油坊店乡周院村文玉茶叶加工基地项目修建性详细规划

油坊店乡周院村文玉茶叶加工基地项目修建性详细规划方案专家评审意见

专家评审意见回复：

三层平面图 1:100
本层建筑面积: 512.96m²

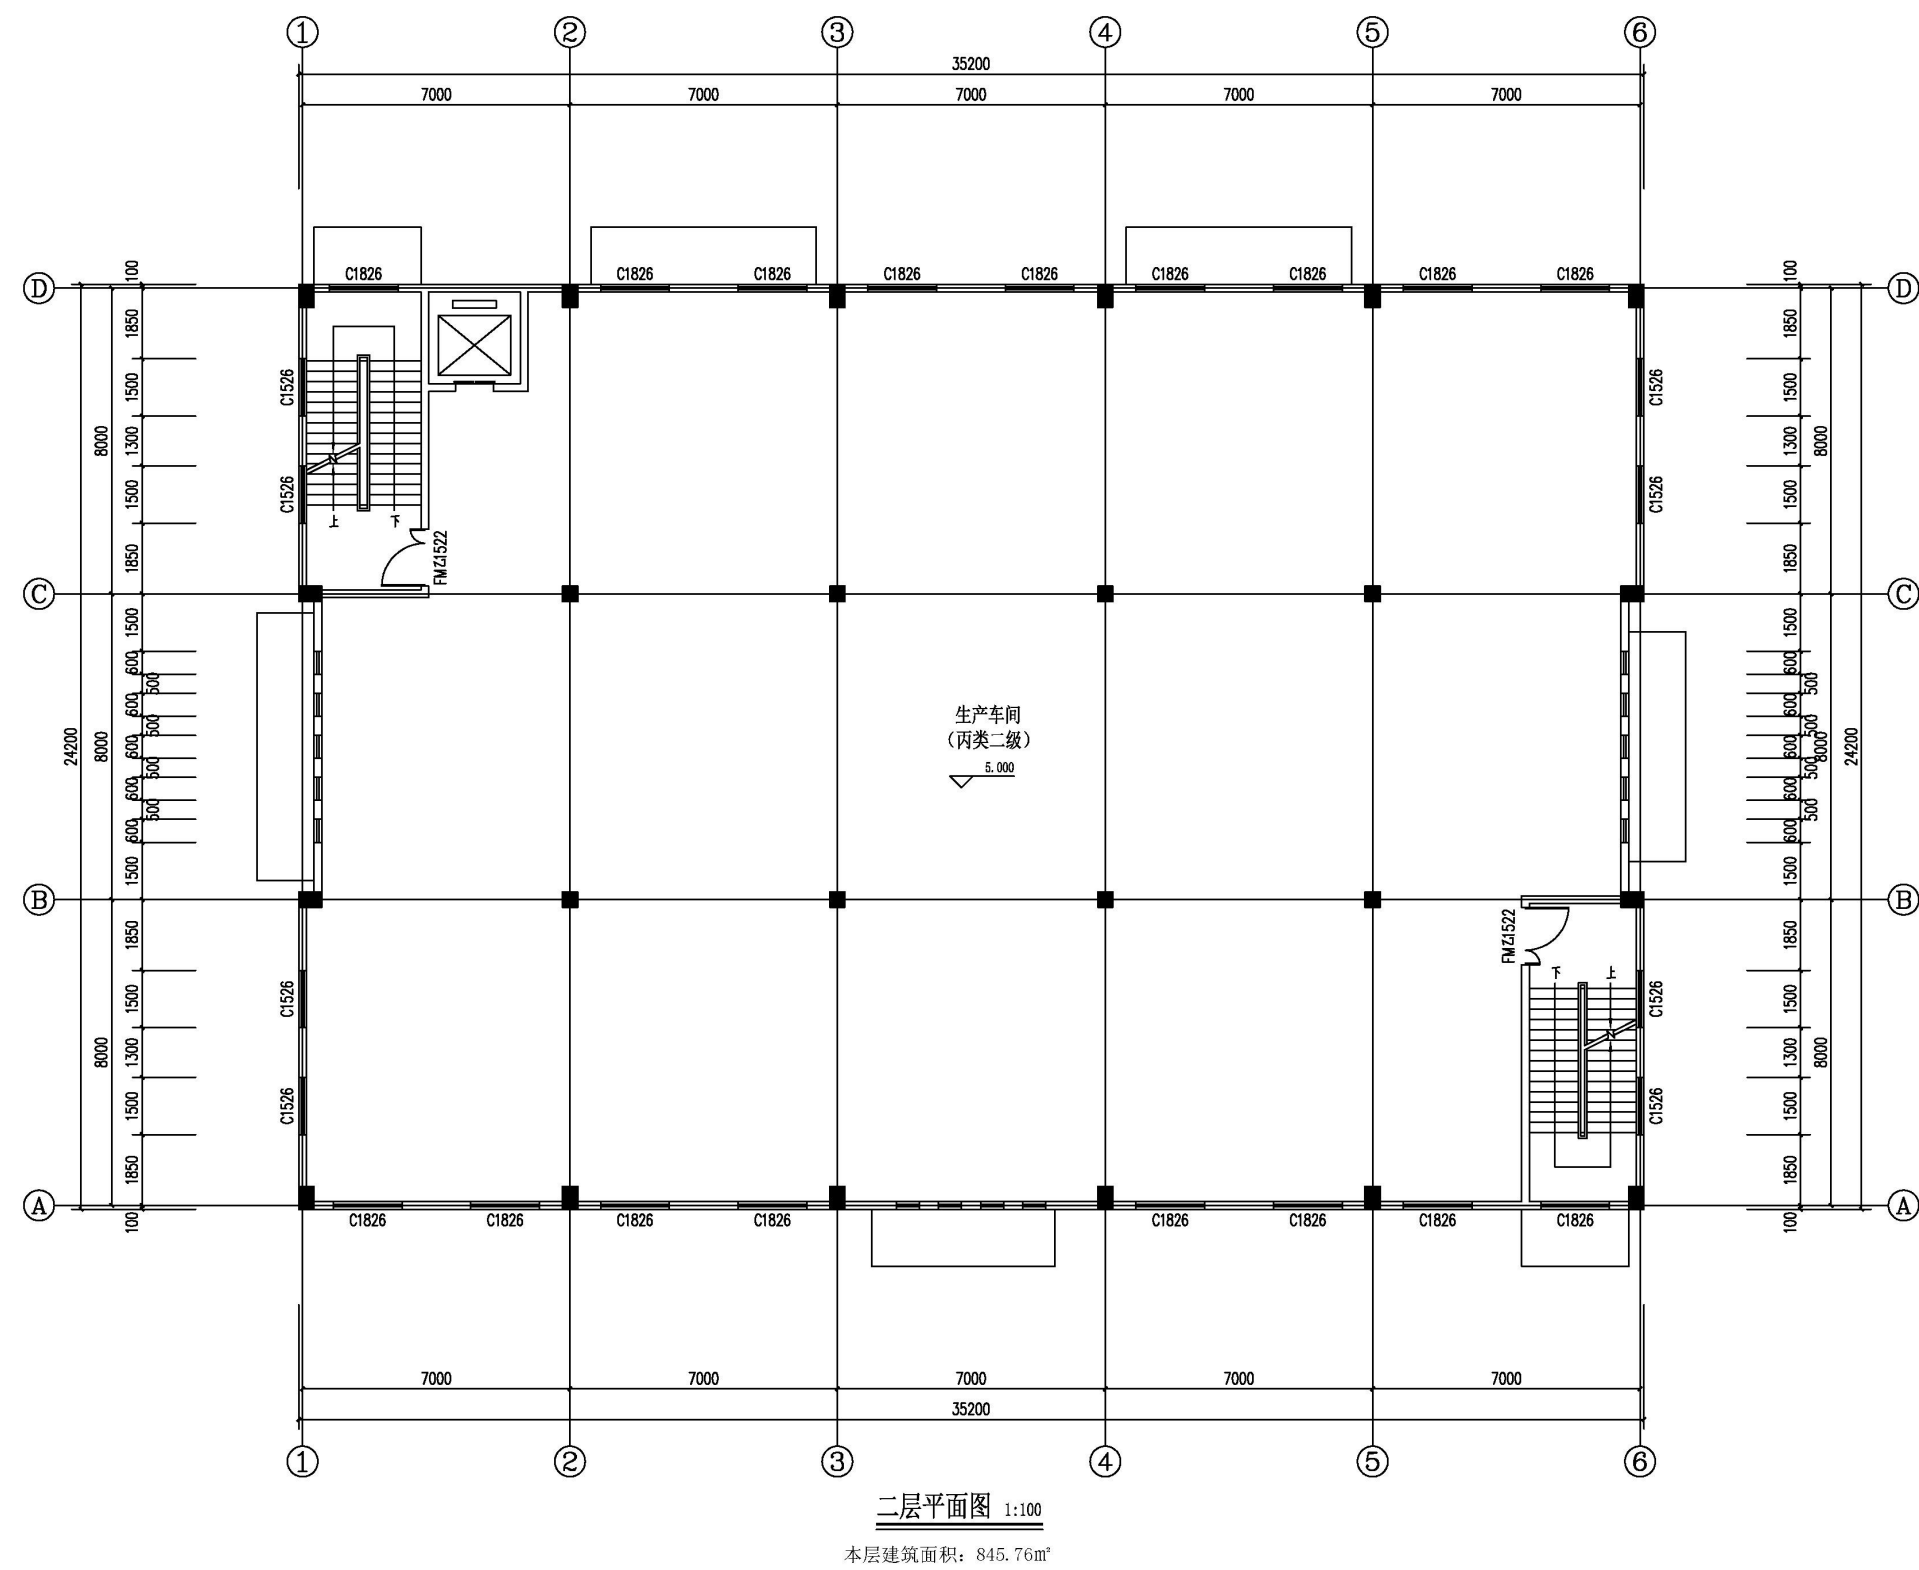
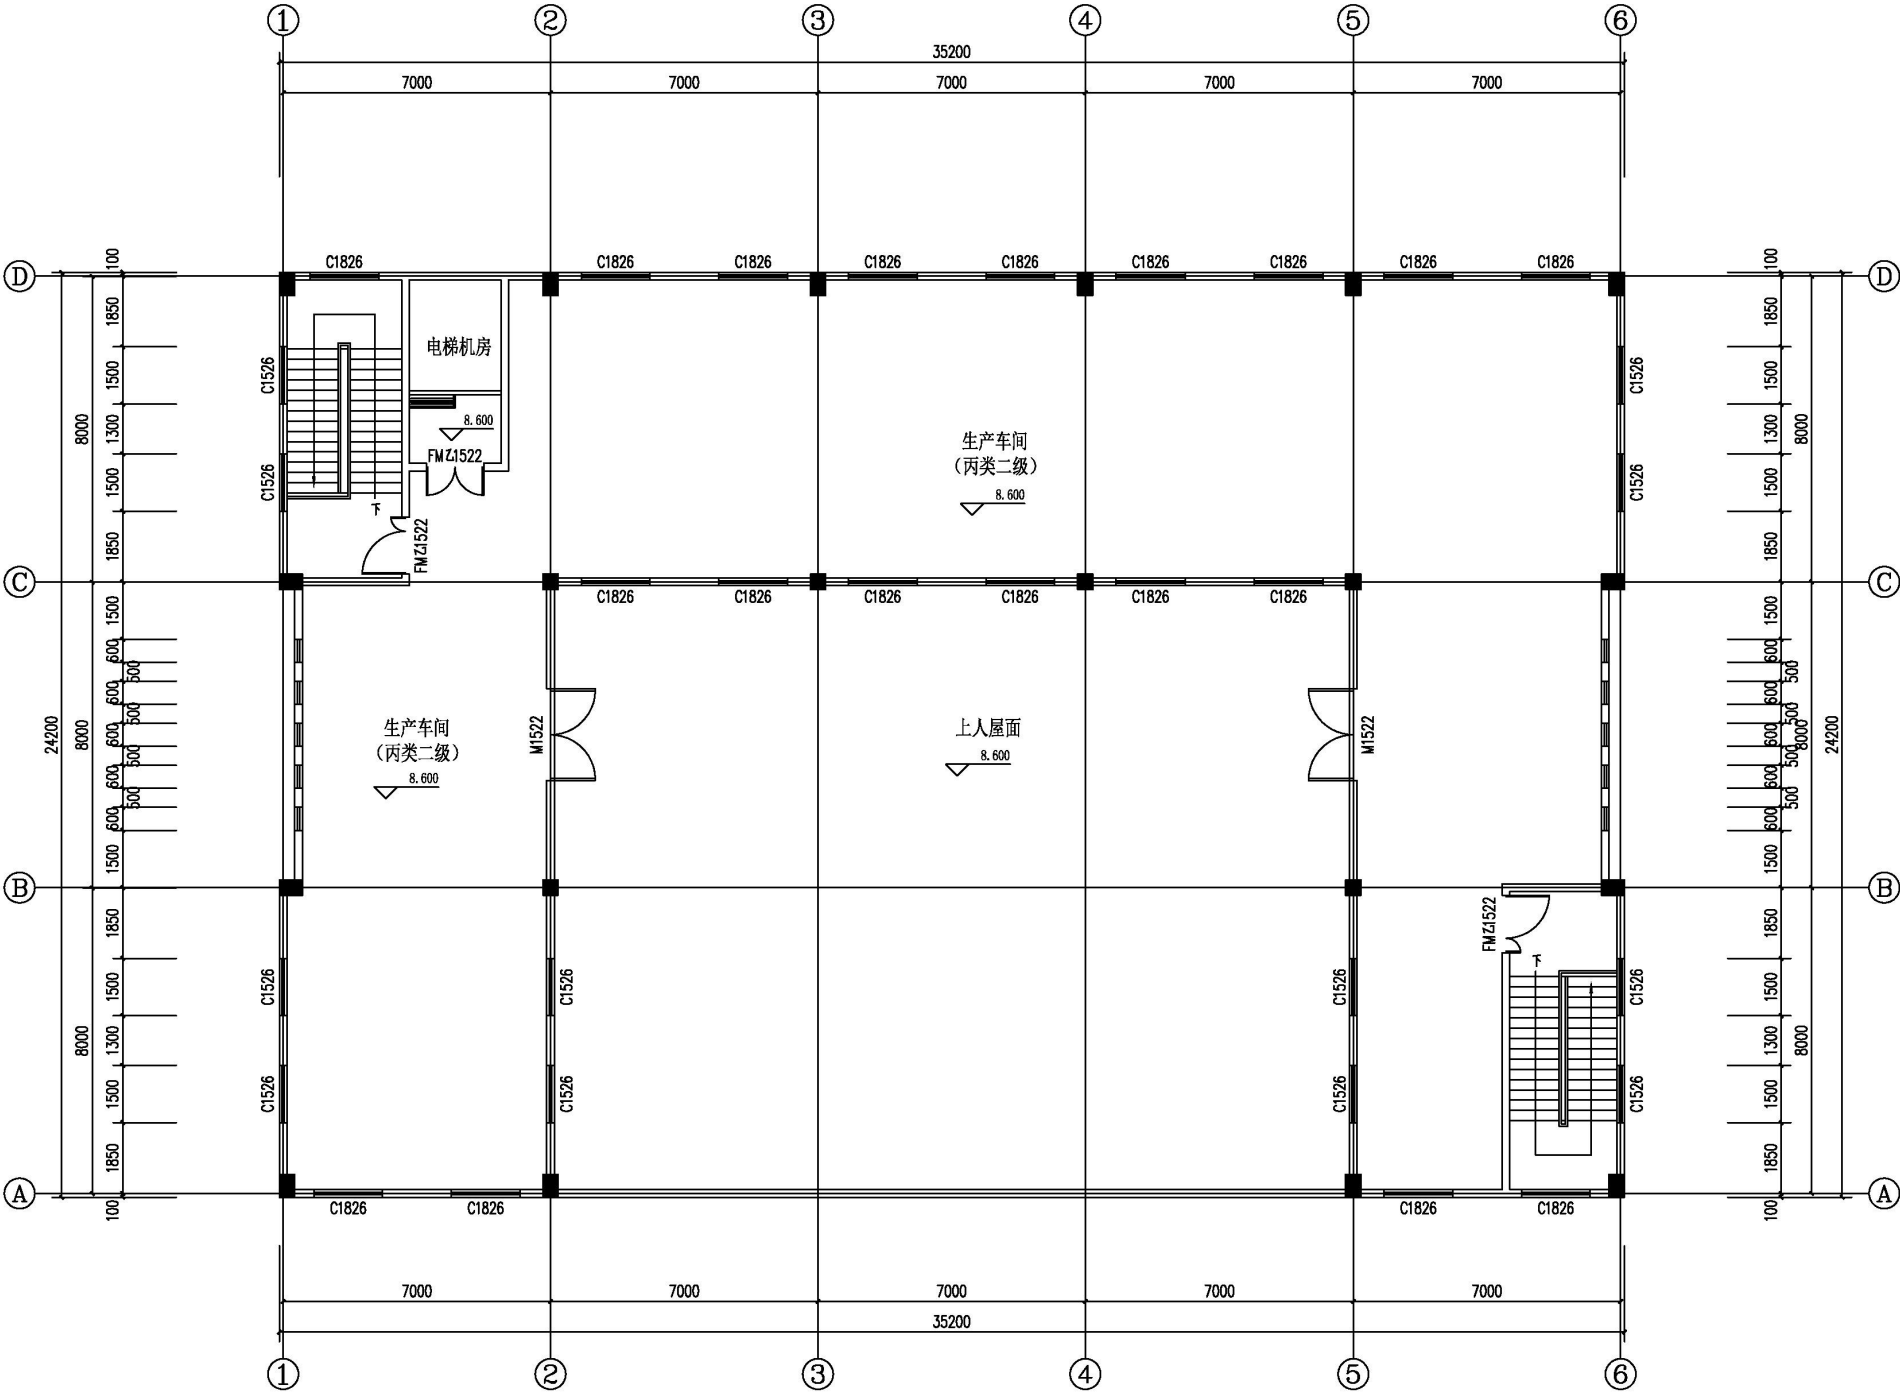
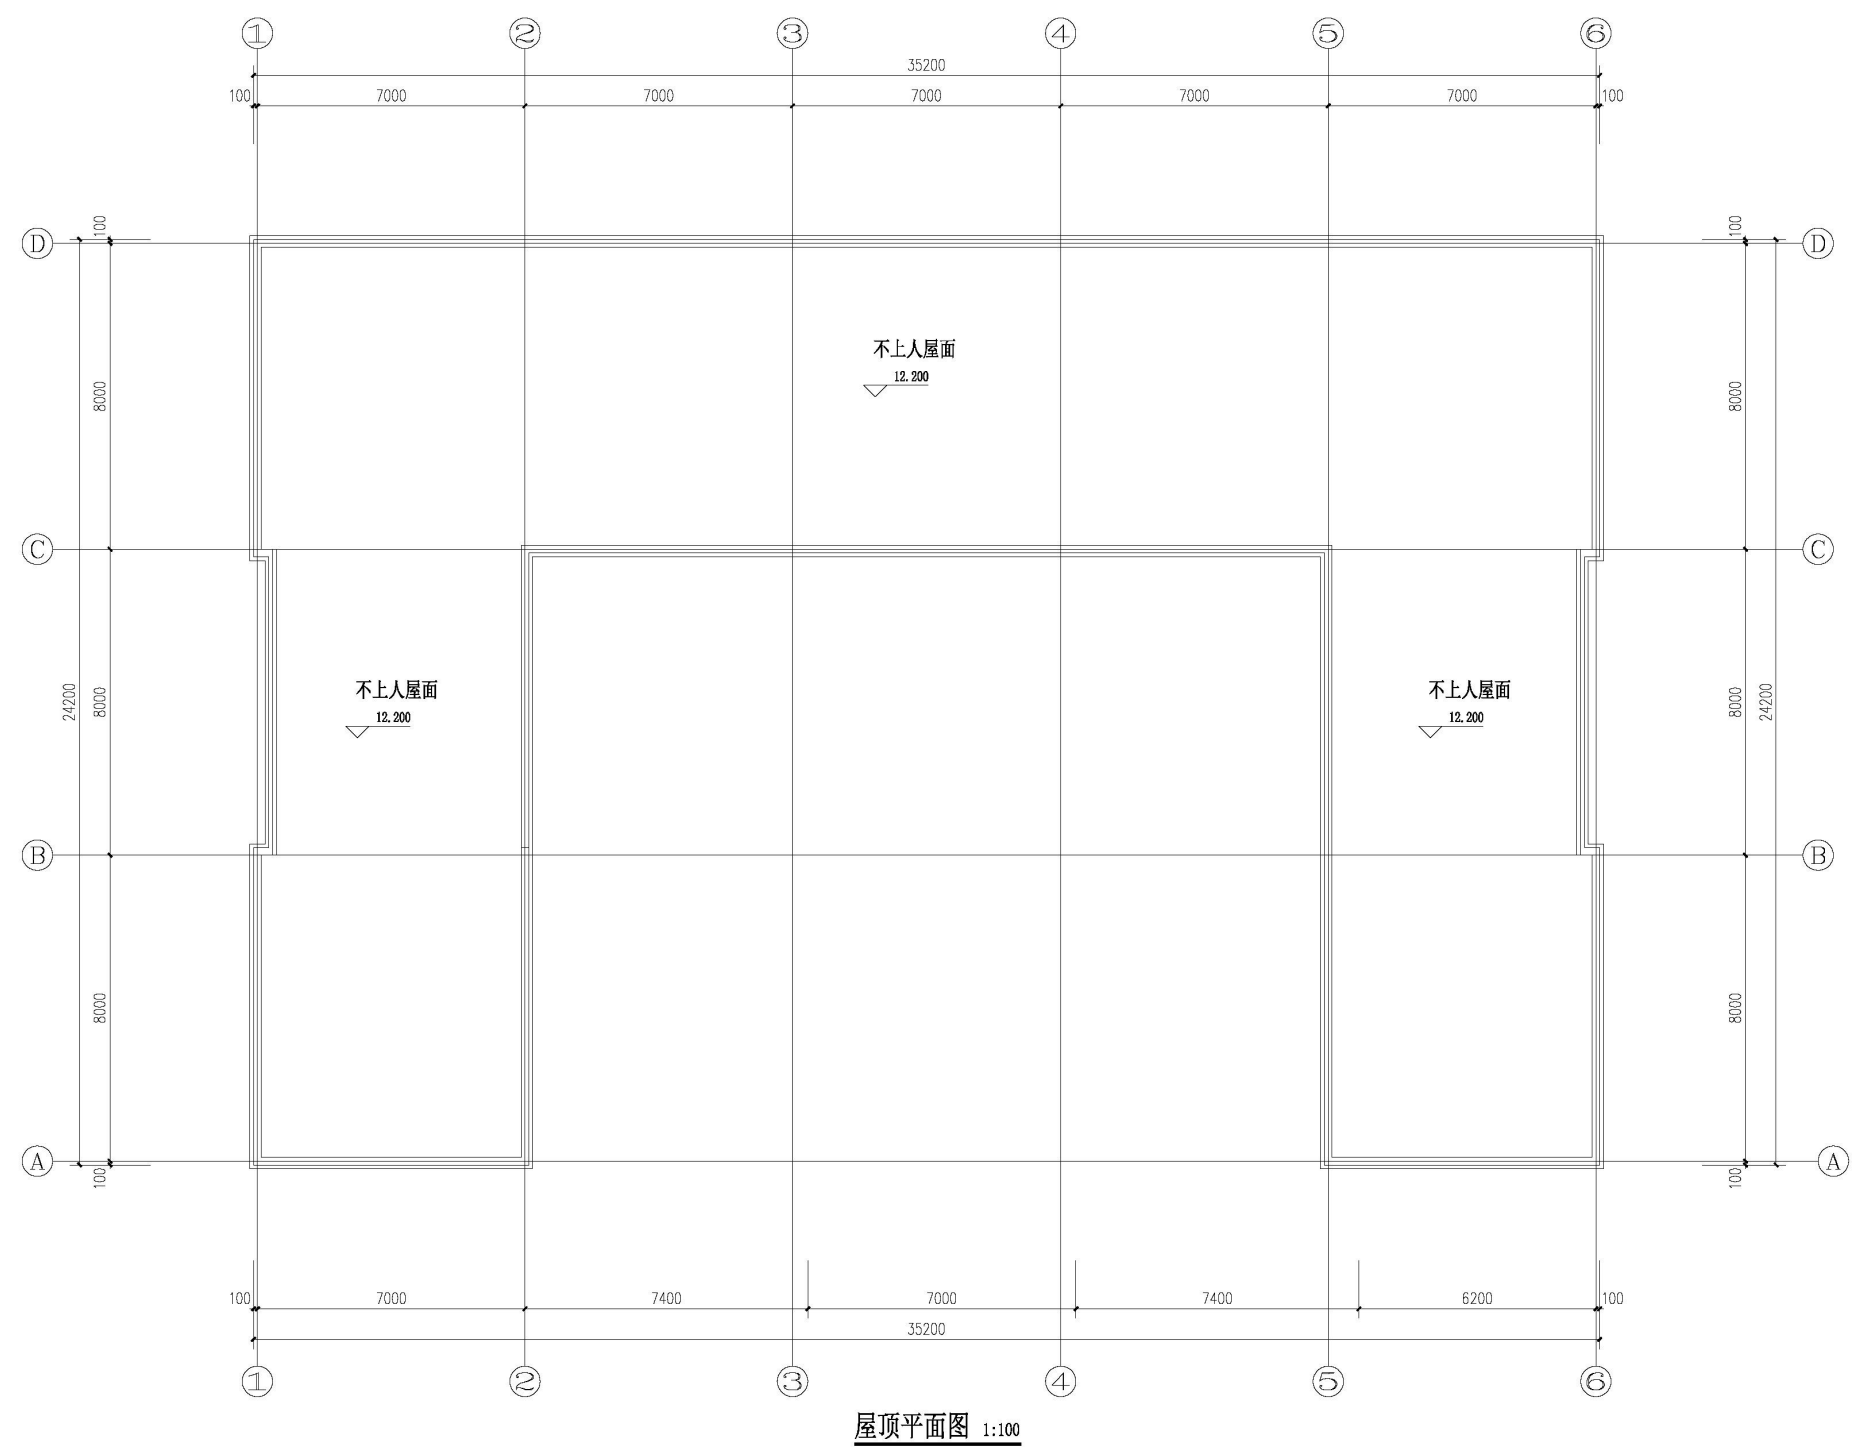
（三）强化建筑单体设计。1. 结合相关规范及实际使用需求重新考虑三层建筑平面布局、结构层高等，确保设计合理经济；2. 在满足使用需求的前提下合理设置窗户位置及数量；3. 根据生产工艺及游览参观需求优化暖通设计；4. 屋面增设光伏设施；5. 优化建筑外立面效果，明确茶厂标示标牌。

- 1、已优化三层建筑布局和层高。
- 2、已复核窗户位置及数量满足使用要求。
- 3、本设计不涉及游览参观功能仅为产品样品摆放。
- 4、已补充增设光伏设施。
- 5、已补充明确茶厂标识牌位置。
- 6、北侧道路已优化。
- 7、机动车和非机动车位位置已优化。
- 8、经与业主沟通厂区为开放式厂区无需修建围墙和岗亭。
